安全质量检查记录

单位名称: 兰考恒大家居联盟产业园光伏发电项目(皮阿诺 3.5856MW)

编号: GFDZJBM14-003

检查人员	李富彬、田同有、朝红军、李宁	检查日期	2018年10月21日
受检单位	湖南鸿源电力建设有限公司	记录人	田同有
检查类别	箱变、一、二次预制舱基础	专职安全员

钢筋笼制作中箍筋间距不符合设计要求

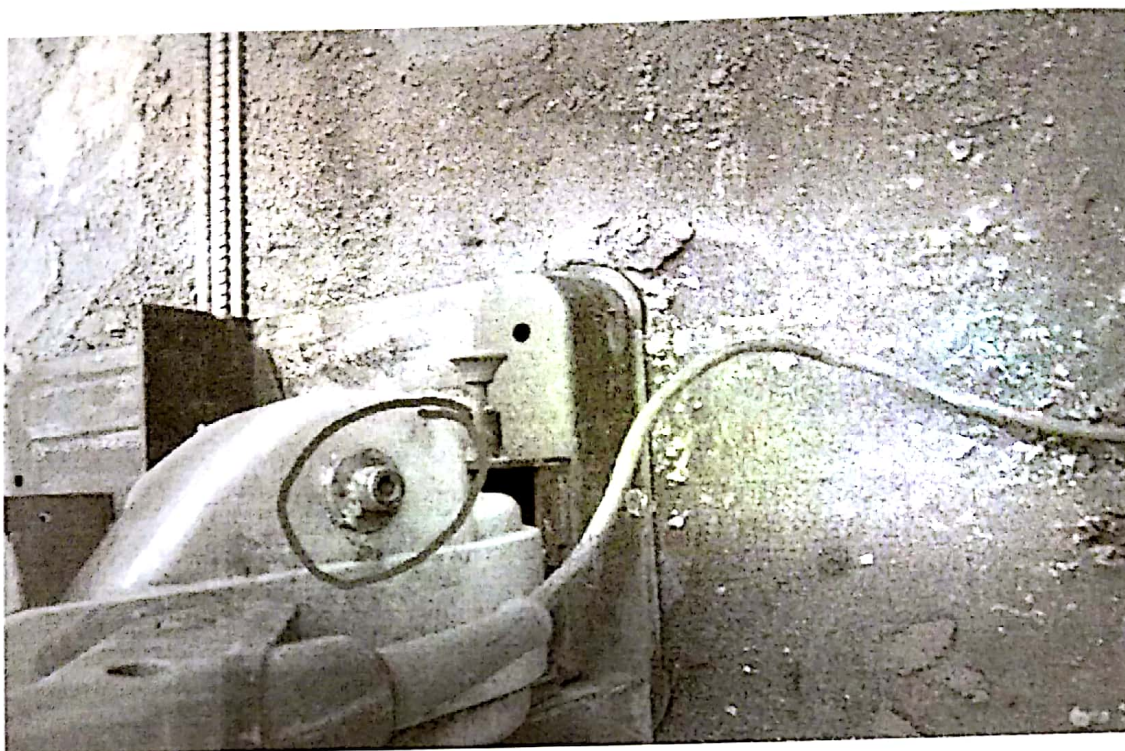
(1)、经检查小组实际测量箍筋间距在(220mm-270mm),设计要求为200mm。

施工单位对检查小组提出的问题要认真落实,积极整改。整改完成后报监理项目部进行检查验收。对检查小组提出的问题未整改的部分,监理项目部将采取必要的措施,进行管控。(整改期限于2018年10月23日下午五点前完成整改)。
